Van: [REDACTED]@gmail.com>
Verzonden: vrijdag 17 februari 2023 17:01
Aan: [REDACTED]
CC: [REDACTED]@hotmail.com
Onderwerp: Re: FW: Knotwilgendreef Kamperland

FRAGMENT PROJECT
ANDOTWIL GENDREEF
HAMPERLAND.

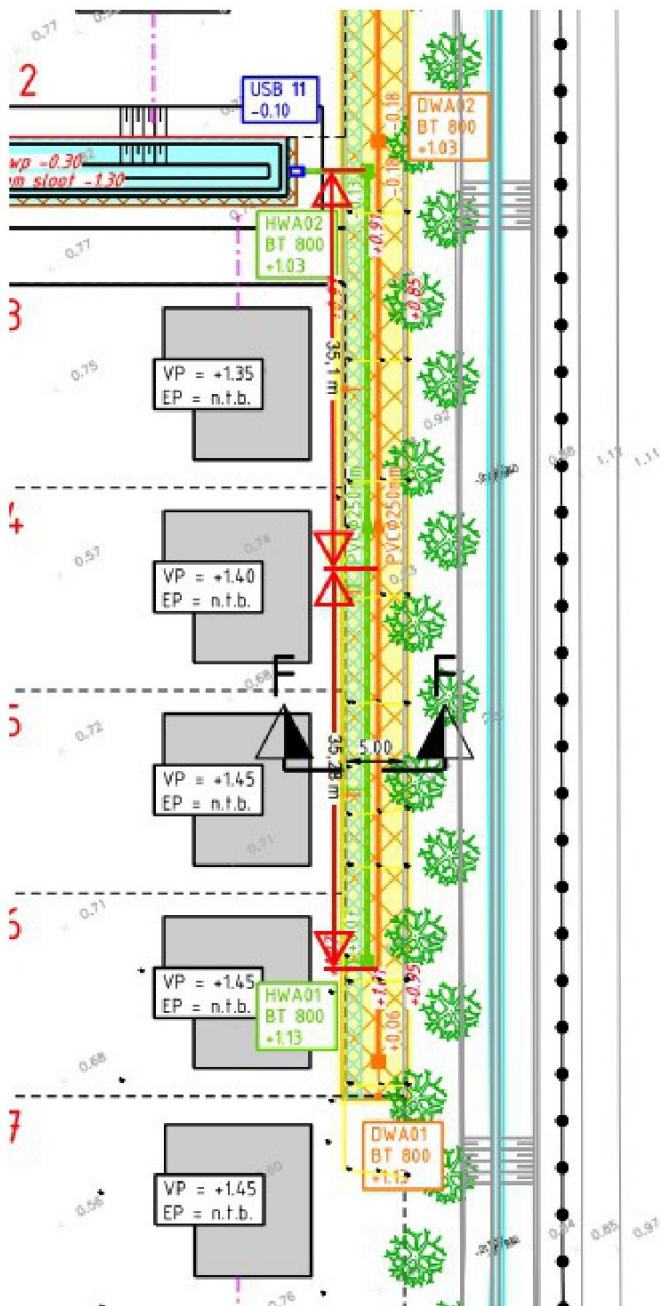
We hebben de situatie uitgemeten en overlegt met al de bewoners. Omdat er maar 3 lantaarns komen hebben we wat speelruimte om ze met de minste overlast te plaatsen.

Voorstel is te beginnen bij de watergang aan de zijde Vijverlaan, vervolgens op de grens van 28/30 en op de grens van 32/34. Zo hebben we brede spreiding die dicht in de buurt komt van het voorstel maar er ook voor zorgt dat er geen lantaarns voor ramen van de woningen staan. Er is alleen beperkte spreiding tussen de Vijverlaan en de watergang (rest nog 70 meter).

De lantaarns staan nu ingetekend aan de woningzijde. We hebben het hier eerder over gehad. We hebben vernomen dat de te bevestigen lampen naar voren en zijwaarts schijnen (ipv rondom). Klopt dit? Dan is de woningzijde namelijk logisch.

Waar en wanneer wordt de verlichting precies geplaatst (hoe ver uit de percelen)?

Aansluitend op jouw berichtje met betrekking tot de openbare verlichting heb ik de posities van de lichtmasten zoals deze nu gepland zijn op tekening aangegeven welke je onderstaand aantreft.

Uitgangspunt is dat deze masten op 35 meter afstand van elkaar geplaatst worden.

Als start positie is het hart van de watergang aangehouden.

Om een goed beeld hier in de vormen is het verstandig om vanuit het midden van de watergang 2 maal 35 meter uit te meten.

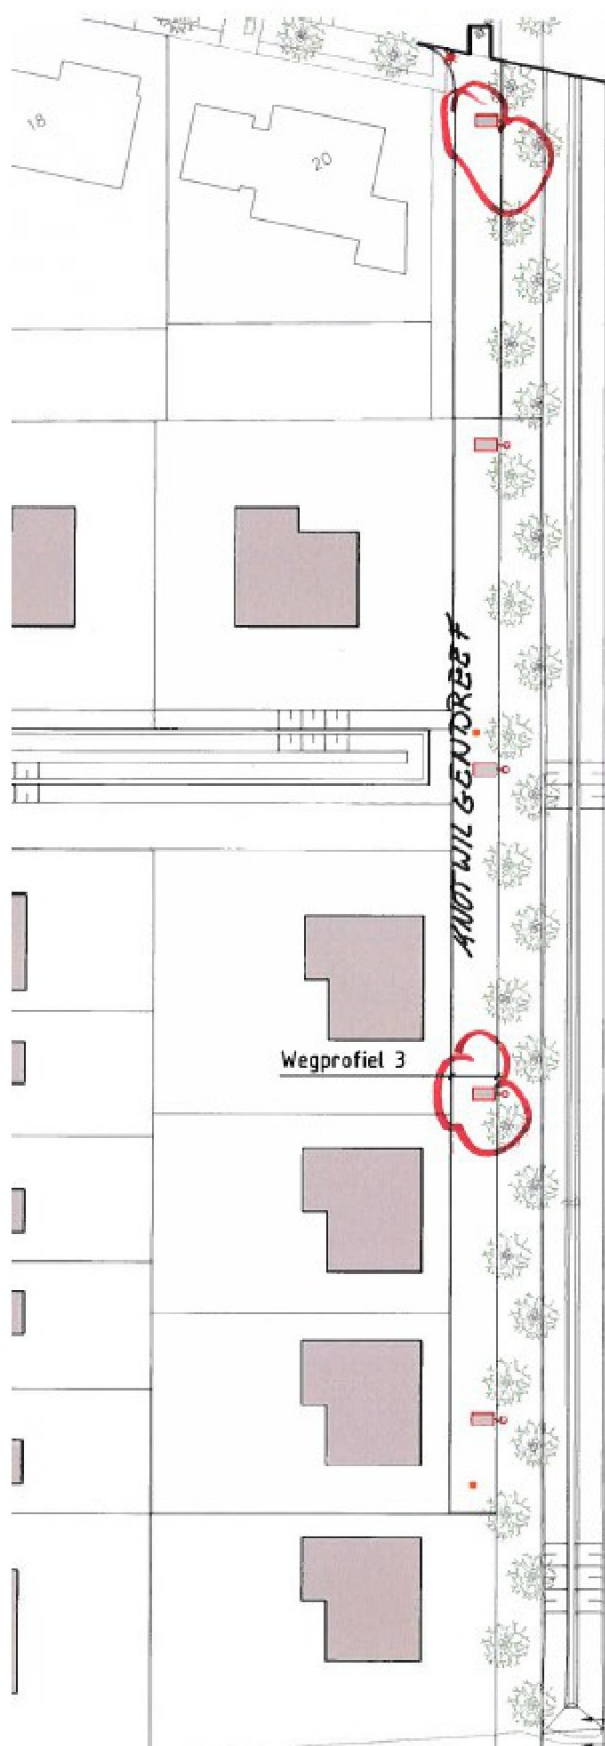
Gemeente Noord Beveland heeft een tweetal lichtmasten beschikbaar. Mijn voorstel in posities treft u onderstaand aan.
